Projekt pn.: „*Odnawialne Źródła Energii w Gminie Kamięnsk*” współfinansowany jest ze środków Europejskiego Funduszu Rozwoju Regionalnego w ramach Regionalnego Programu Operacyjnego Województwa Łódzkiego na lata 2014-2020.

Pytania Wykonawcy z dnia 13.10.2020 r.

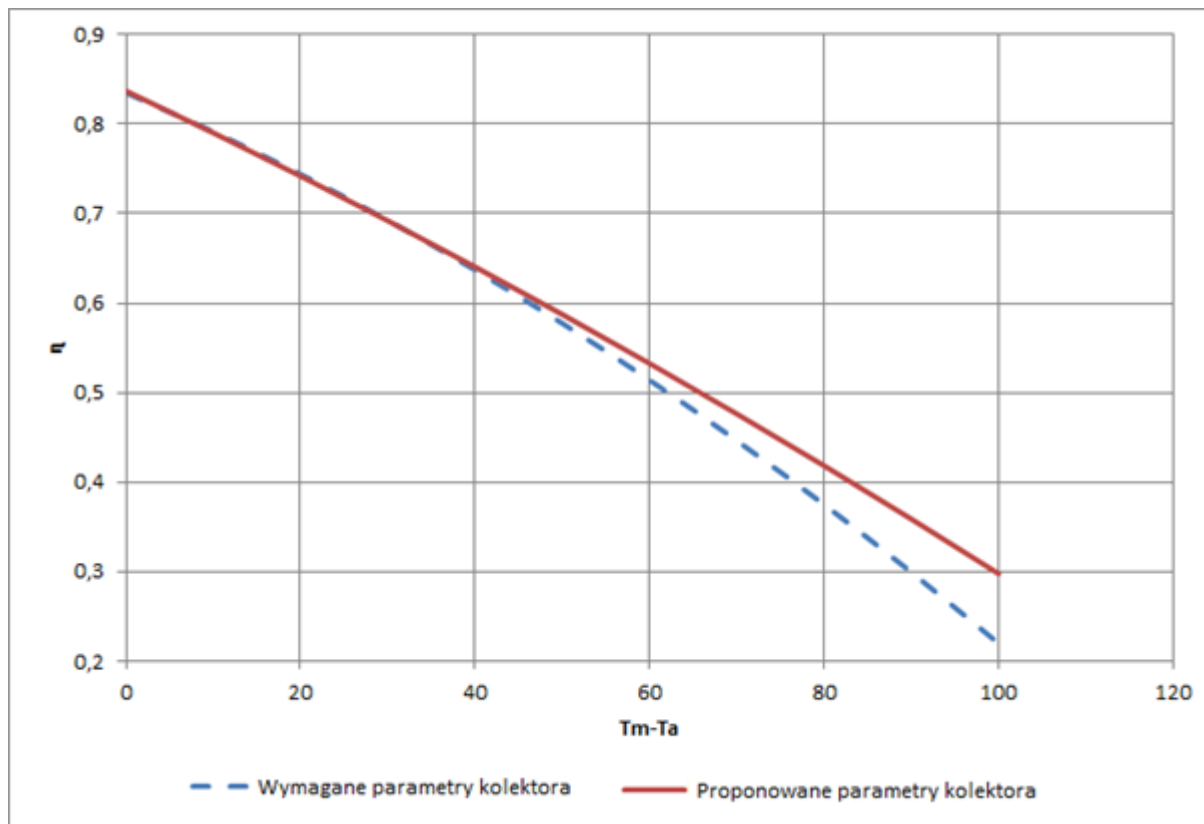
Eurokod 1 – PN-EN 1991-1-3:2008: Oddziaływania na konstrukcje” odpowiada to obciążeniu mechanicznemu śniegiem na poziomie 0,9 – 1,2 kN/m² czyli około maksymalnie 120 kg/m². Wynikający zakres obciążenia śniegowego jest mniejszy, niż wytrzymałość mechaniczna samego modułów fotowoltaicznych. Obliczenie te nie uwzględnia kąta ekspozycji modułów w kierunku południowy oraz powierzchni z jakiej jest wykonany moduł w postaci hartowanego szkła o własnościach antyrefleksyjnych. Odpowiednia ekspozycja modułów oraz zastosowane szkło powodują zsuwanie się śniegu z konstrukcji fotowoltaicznej i gromadzeniu się jej na samym dachu obiektu. Pragniemy dodać, iż obecni producenci modułów fotowoltaicznych w szczególności w Polsce rezygnują z zapisu o wytrzymałości modułów na 8000 Pa z uwagi na konieczność spełnienia kilku czynników. Pierwszym jest zastosowanie trzeciego profilu montażowego na środku modułów co wymusza gwarancja samego Producenta oraz powoduje zwiększeni o połowę koszty samego montażu konstrukcji. Przekłada to się na wyższą ostateczną ofertę Wykonawcy. Kolejnym czynnikiem wymuszającym zachowanie wytrzymałości 8000 Pa jest sam sposób montażu konstrukcji. Producenci wymuszają tu montaż tylko w pionie, co z uwagi na różny charakter dachów, wielkość instalacji i ograniczeniem zacienienia samych modułów może być nie możliwe do wykonania na wszystkich wyznaczonych budynkach. Prosimy więc Zamawiającego o rezygnację z wymogu wytrzymałości mechanicznej 8000 Pa i zastąpieniem jej standardową wartością 5400 Pa.

Zamawiający podtrzymuje wymagania dotyczące odporności modułów fotowoltaicznych na obciążenie statyczne 8000 Pa.
